No.	高浜1-IASCC-6 rev1	事象：IASCC								
質 問	<p>(別冊-7-22頁) 炉内構造物のうち炉心支持構造物（炉心そう及び下部炉心板を除く）の使用材料名（JIS等規格による種別）を提示すること。</p>									
回 答	<p>炉心支持構造物（炉心そう及び下部炉心板を除く）の使用材料名を下表に示します。</p>

No.	高浜1-IASCC-7	事象：IASCC
質問	<p>(別冊-7-40, 43頁) 炉内構造物主要部位の中性子照射量の評価方法及び炉心支持構造物についての運転開始後60年時点での最大中性子照射量(表2.3-4に記載のものは除く)を提示すること。</p>	
回答	<p>中性子照射量は、炉内構造物主要部位における中性子束 ($E > 0.1 \text{ MeV}$) を2次元輸送計算コードDOTにより算出し、運転時間を掛けることで中性子照射量を求めている。</p> <p>DOTコードは、米国のオークリッジ国立研究所で開発された中性子輸送方程式を数値的に解くコードであり、入力パラメータは以下のとおりである。</p> <div data-bbox="459 920 1337 1279" style="border: 1px solid black; padding: 10px; margin: 10px 0;"> <pre> graph LR A[①物性値 (密度, 組成)] --> DOT[DOTコード] B[②遮蔽形状] --> DOT C[③線源スペクトルおよび線源分布] --> DOT D[④核分裂により発生する中性子スペクトル] --> DOT DOT --> E[中性子束 (n/cm²/s)] </pre> </div> <p>炉内構造物主要部位における中性子束は、以下の手順で算出する。</p> <ol style="list-style-type: none"> (1) 代表中性子束 (ϕ_{\max})として、炉心の水平断面形状 (R, θ 計算) や垂直断面形状 (R, Z 計算) を用いて、炉内構造物において最大となる中性子束を算出する。 (2) 炉心の水平断面形状 (R, θ 計算) より算出した水平方向の補正係数 (f_r, f_θ) と垂直断面形状 (R, Z 計算) より算出した軸方向の補正係数 (f_z) を用いて、代表中性子束 (ϕ_{\max}) を補正することで炉内構造物主要部位における中性子束分布を算出する。 $\phi(r, \theta, z) = \phi_{\max} \times f_r \times f_\theta \times f_z$ <p style="margin-left: 40px;"> $\phi(r, \theta, z)$: 中性子束分

配管内面からの腐食（流れ加速型腐食）評価対象ラインの抽出フロー

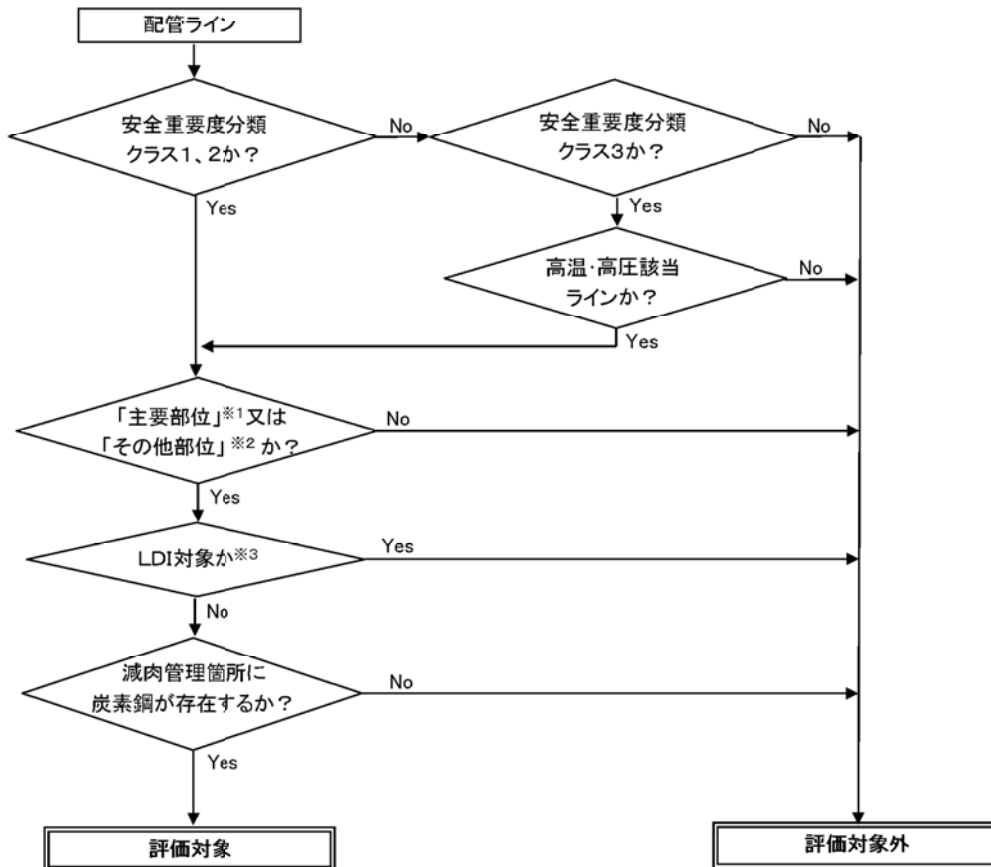
No.	高浜1-耐震-14	分類：配管
質 問	<p>(3.5.24, 25, 30, 31頁)</p> <p>母管の内面からの腐食（流れ加速型腐食）に対する以下を含む評価の具体的内容を提示すること。</p> <ul style="list-style-type: none"> ・評価仕様 ・解析モデル ・入力（荷重）条件 ・評価対象とした系統ごとのライン数、ラインの抽出根拠及び減肉の種類（配管減肉管理に関する技術規格（日本機械学会）との対応に係る説明を含む。） ・評価対象としたラインに係る耐震重要度区分ごとの範囲、及び評価対象部位（解析モデル図に図示） ・評価結果 	
回 答	<p>1. 評価対象ラインの抽出について</p> <p>高浜1号のPLM評価における「母管の内面からの腐食（流れ加速型腐食）」に対する耐震安全性評価は、発電用原子力設備規格加圧水型原子力発電所配管減肉管理に関する技術規格（以下「技術規格」という。）等を踏まえて策定した当社の管理指針「2次系配管肉厚の管理指針」に規定する検査対象系統を基に、評価対象ラインを選定し、耐震安全性評価を行っています。選定フローを添付-1に示します。</p> <p>2. 評価対象ライン数</p> <p>その結果、評価対象として抽出され評価を行ったライン数は、系統分類毎にそれぞれ以下のとおりです。</p> <p>主蒸気系統配管：7ライン 主給水系統配管：14ライン 低温再熱蒸気系統配管：1ライン 第3抽気系統配管：1ライン 第4抽気系統配管：3ライン 補助蒸気系統配管：2ライン グランド蒸気系統配管：1ライン 復水系統配管：9ライン ドレン系統配管：19ライン 蒸気発生器ブローダウン系統配管：5ライン</p> <p>3. 評価結果</p> <p>各評価仕様〔各評価用地震、想定減肉（必要最小肉厚or実測データ）、解析手法（梁モデル解析orFEM解析）〕と共に、各ラインの評価結果を添付-2に示します。</p> <p>4. 評価モデル</p> <p>評価対象ラインのうち、PLM評価書に厳しいラインとして代表で記載した応力比の、対象箇所を含む解析モデル図を添付-3に示します。</p>

※1：当社社内指針「2次系配管肉厚の管理指針」において、減肉が発生する可能性があるとし点検対象として選定している部位（「発電用原子力設備規格加圧水型原子力発電所配管減肉管理に関する技術規格」の流れ加速型腐食（FAC）による試験対象系統、液滴衝撃エロージョン（LDI）による試験対象系統の試験対象箇所にあたる部位

※2：当社社内指針「2次系配管肉厚の管理指針」において、2次系冷却水が常時流れる系統のうち主要部位に該当しない偏流発生部位

※3：液滴衝撃エロージョン（LDI）については、減肉が発生したとしても局所的であり、応答特性・強度に影響がないことから対象外とし、流れ加速型腐食（FAC）のみを耐震評価対象としているもの
